ARRÊTÉ DU 20 OCT. 2023

**PORTANT PRESCRIPTIONS SPÉCIFIQUES AU TITRE DE L'ARTICLE L.214-6 DU CODE DE  
L'ENVIRONNEMENT CONCERNANT L'AMÉNAGEMENT D'UNE VOIE VERTE ENTRE  
DUCLAIR ET VILLERS-ECALLES (76)**

Affaire suivie par : Jérôme BARBET  
Tél. : 02 76 78 33 83  
Mél : [jerome.barbet@seine-maritime.gouv.fr](mailto:jerome.barbet@seine-maritime.gouv.fr)  
Dossier n° 76-2023-00125/ML

### Réalisation d'une voie verte entre Duclair et Villers-Ecalles

### Annexe 3 – plan masse de l'aménagement

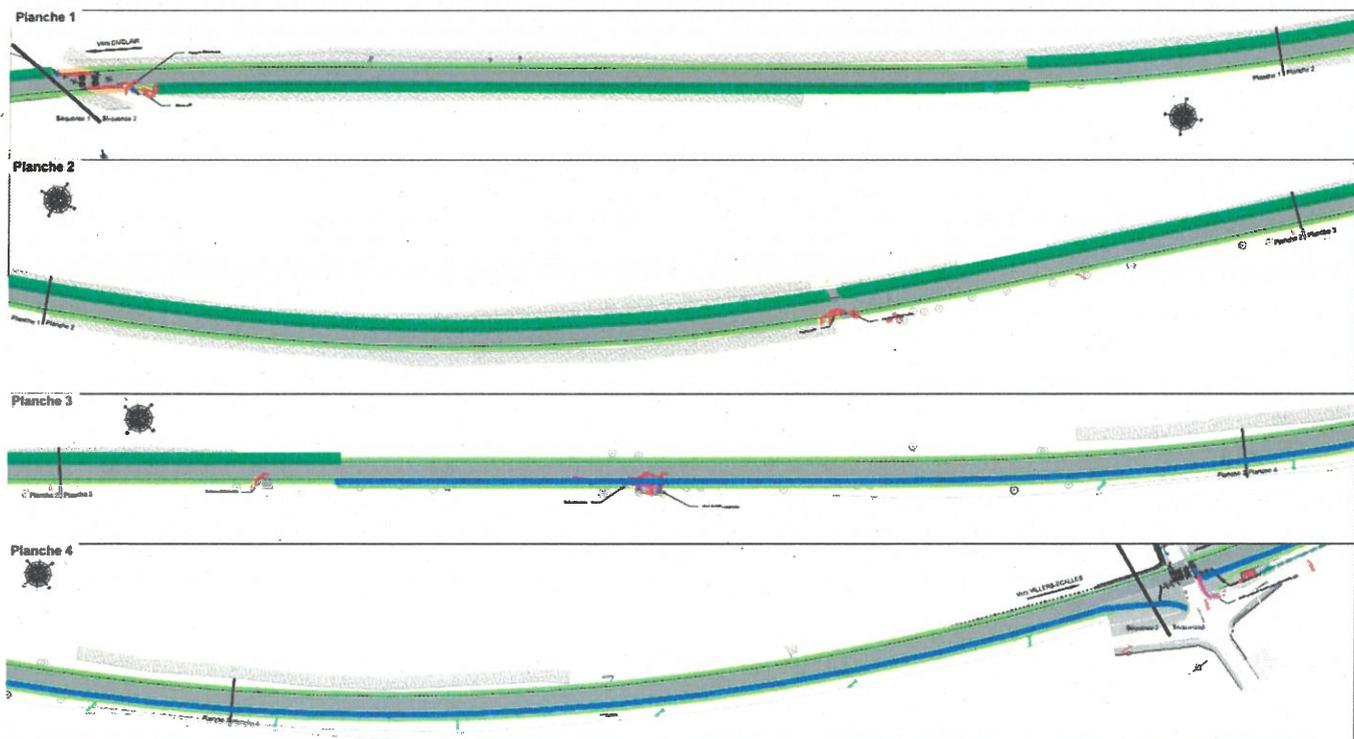
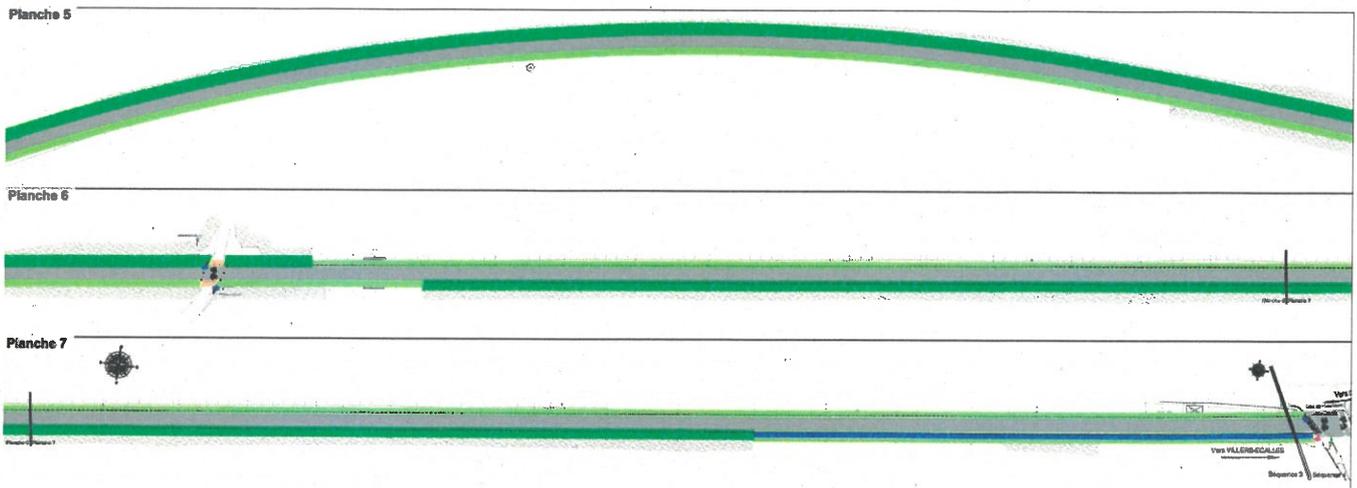
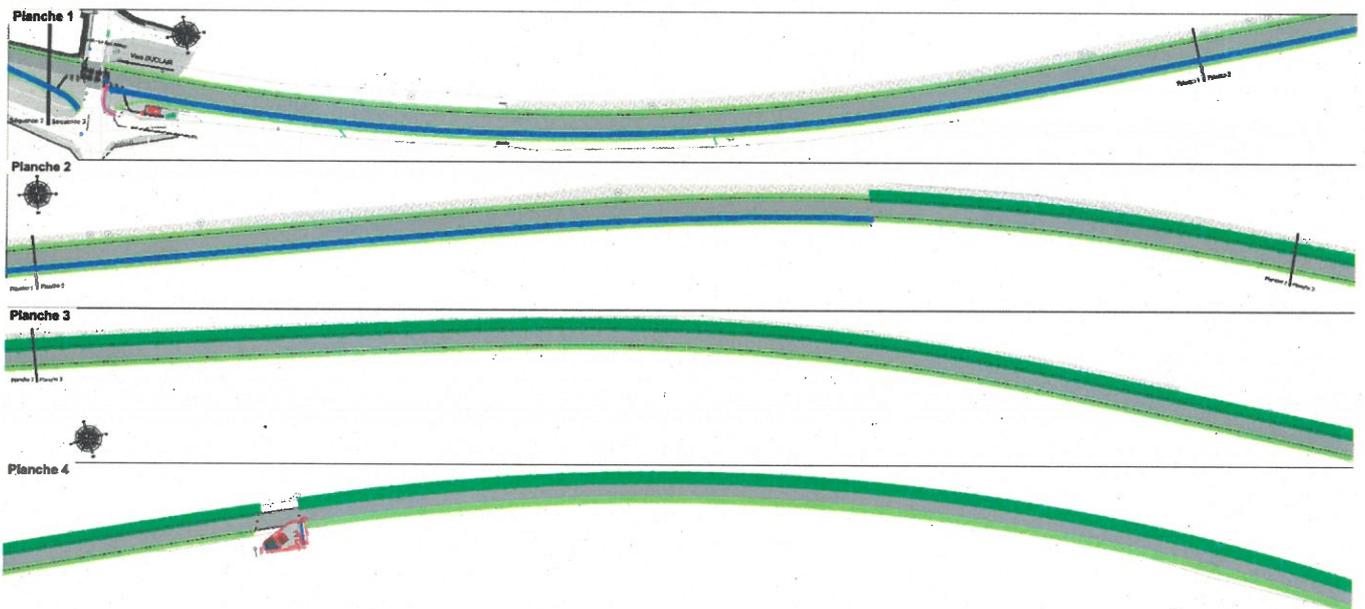
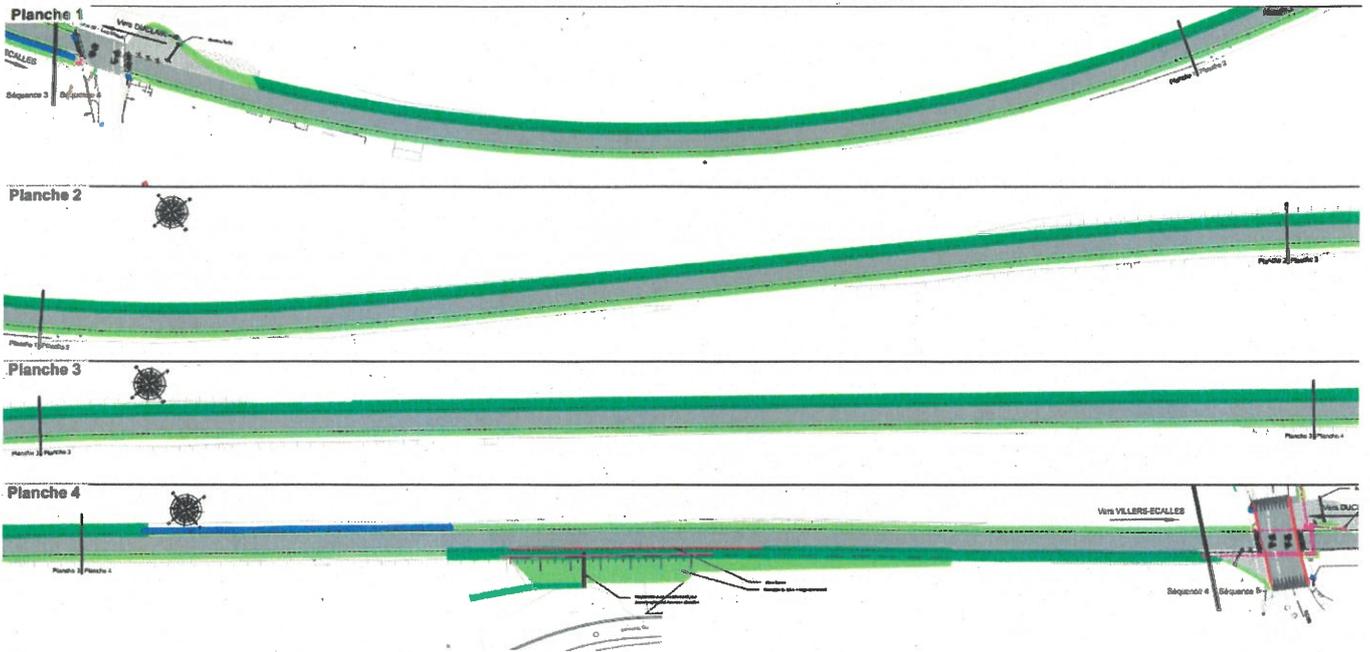
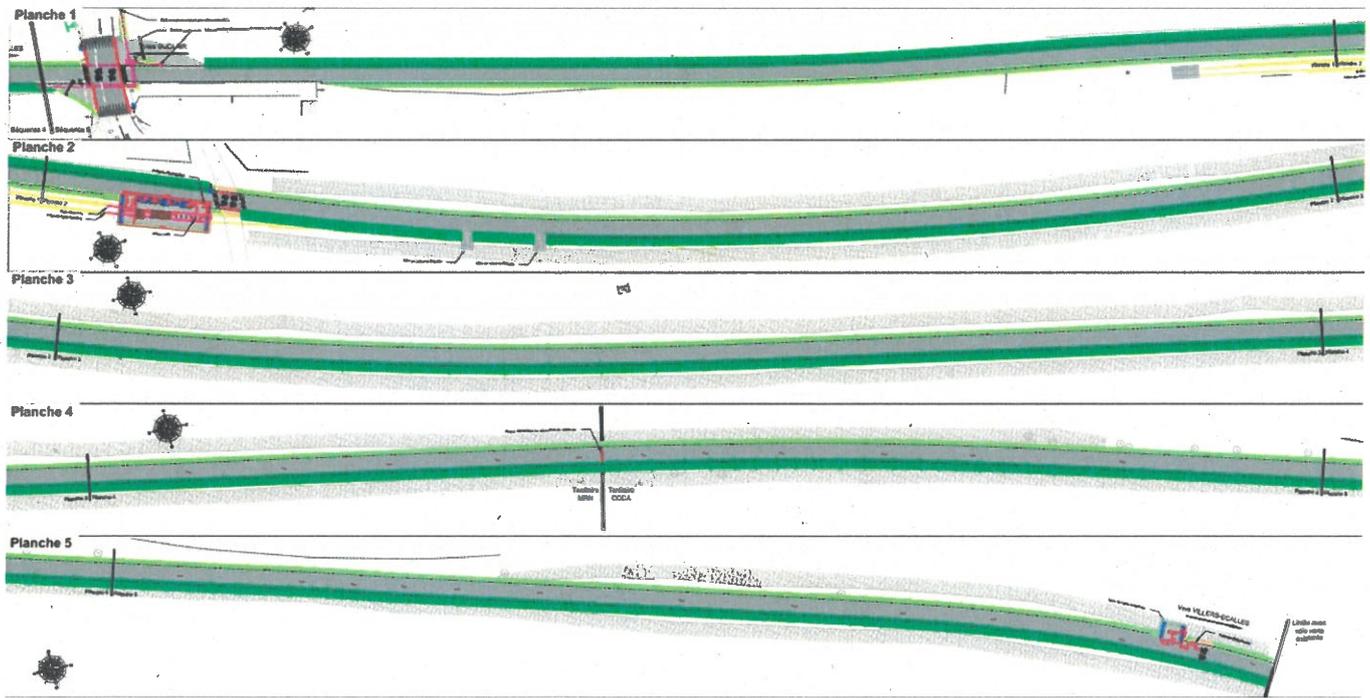
Selon les secteurs, la gestion est opérée au moyen, soit, de noues à redents, soit, de massifs drainants. La répartition des secteurs est présentée en annexe 2. Le plan masse des aménagements est présenté en annexe 3.

## Annexe 4 – réhabilitation des ouvrages d'art de l'Austreberthe et ouvrages hydrauliques

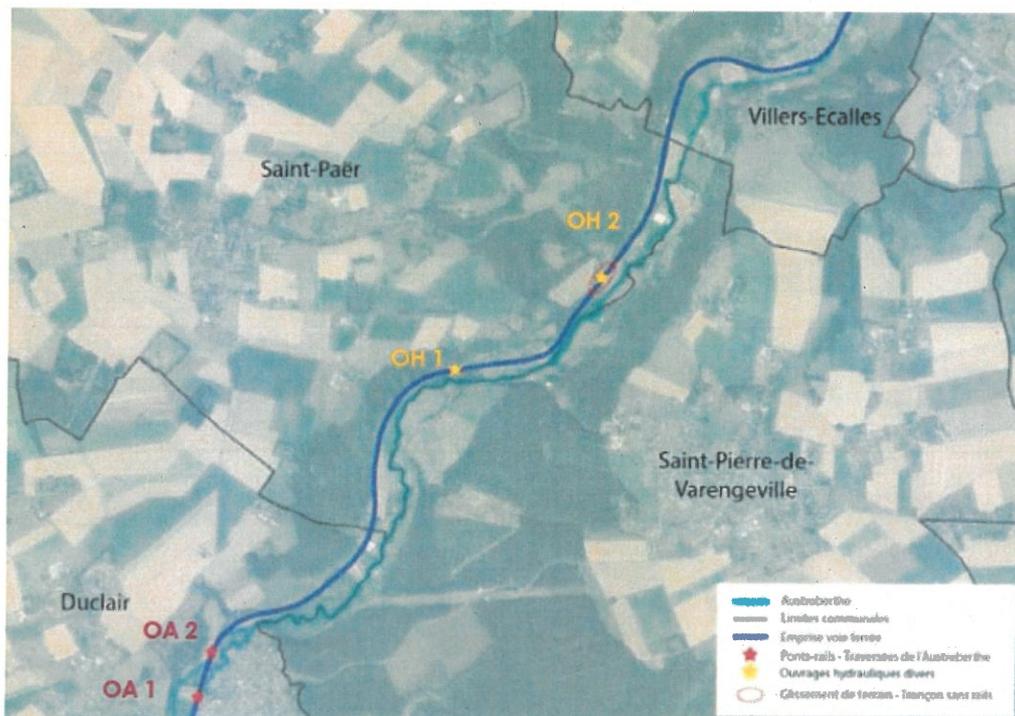
Le chantier est réalisé en deux phases afin d'éviter les embâcles. Chacune des phases porte sur la moitié de la largeur du cours d'eau, conformément au plan présenté en annexe 4.
